AUTORITÀ DI BACINO DEL DISTRETTO IDROGRAFICO DELLA SICILIA

OGGETTO: AUTORIZZAZIONE IDRAULICA UNICA

*****Parere tecnico sul Progetto di Fattibilità Tecnico Economica D.lgs. n. 36/2023 ss.mm.ii. in favore del Commissario di Governo per il contrasto del dissesto idrogeologico Regione Siciliana*****

- **Oggetto: C.P. 4405 / IST. 4394 / Comune di Resuttano (CL) "Lavori di ripristino della funzionalità idraulica del torrente a valle della via Castelnuovo nel Comune di Resuttano (CL)".**
- **Ente: Commissario di Governo per il contrasto del dissesto idrogeologico Regione Siciliana Piazza Ignazio Florio n. 24 90139, Palermo C.F. / P.IVA 97250980824 postmaster@pec.ucomidrogeosicilia.it**

Vista prospettica x-y-z del modello idraulico 1D- Stato di progetto

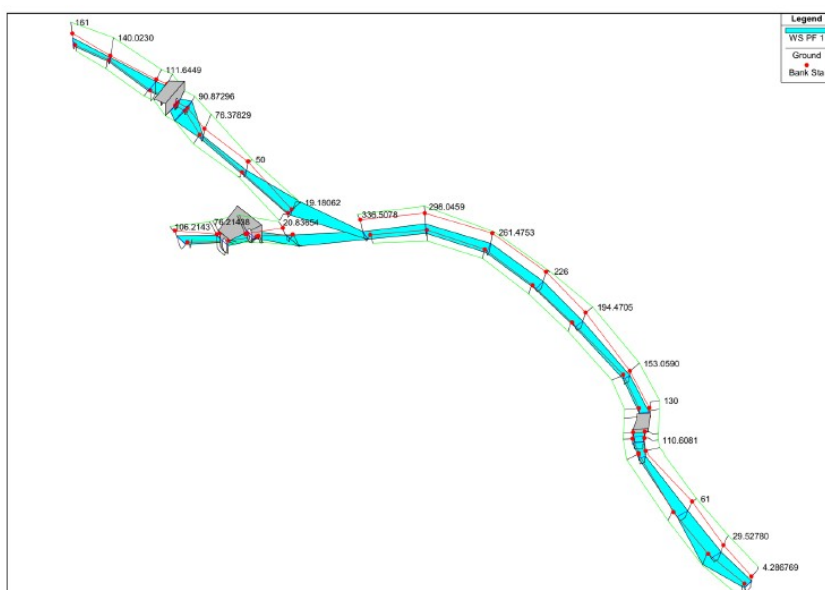
VISTA la verifica idraulica dei tratti del torrente oggetto di intervento, eseguita tramite la modellazione monodimensionale in condizioni di moto permanente per un tempo di ritorno pari a 200 anni;

SEZIONE 1.13 bis imbocco dello scatolare

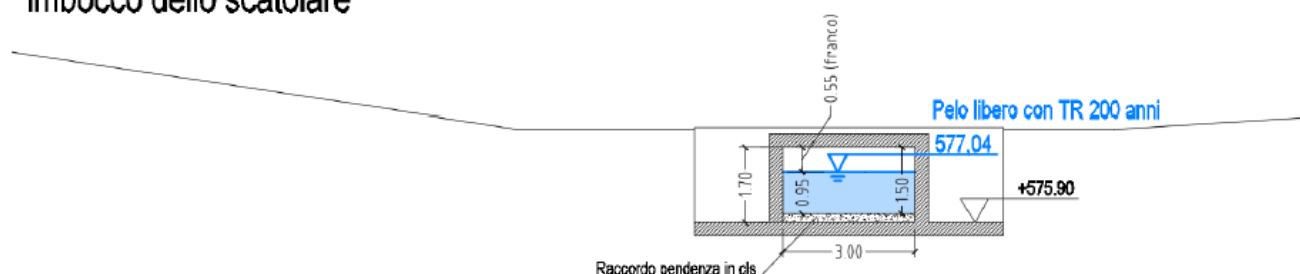
CONSIDERATO che il nuovo attraversamento in progetto (di tipo scatolare, collocato tra le sezioni 1.13 e 1.14) non determina fenomeni significativi di rigurgito né variazioni dei tiranti idraulici a monte e a valle dello stesso; rilevato che, nella condizione più gravosa (T = 200 anni), il tirante idraulico risulta pari a 0,95 m con un franco libero superiore a 50 cm, come desumibile dall'elaborato "B08 - Sezioni trasversali con l'indicazione dei tiranti idrici"
